VOS REF. EM/PG/19-771

NOS REF. TER-ART-2019-77226-CAS-139831-N3Y7S6

OBJET Avis sur le projet arrêté
PLU de Héricy

- **LIGNE AERIENNE 63kV NO 2 COUNTRY-SAMOIS**
- **LIGNE AERIENNE 63kV NO 1 COUNTRY-SAMOREAU**

planche 2

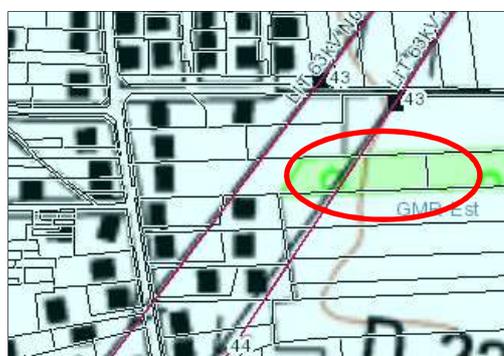
Nos ouvrages sont situés en partie dans un espace boisé classé (EBC). Or, nous attirons votre attention sur le fait que les servitudes I4 sont incompatibles avec le classement d'un terrain en EBC.

Nous vous demandons par conséquent de bien vouloir procéder au déclassement, tout au moins partiel, de l'espace boisé traversé par nos ouvrages et de faire apparaître sur le plan graphique une emprise, sans EBC, sur la partie des terrains où se situent les lignes.

Les largeurs à déclasser sous les lignes aériennes sont les suivantes :

- de 30 mètres de part et d'autre de l'axe des lignes 63 kV

Conformément à ces indications, nous vous demandons de bien vouloir procéder au déclassement des EBC sous la ligne comme repérés ci-dessus.
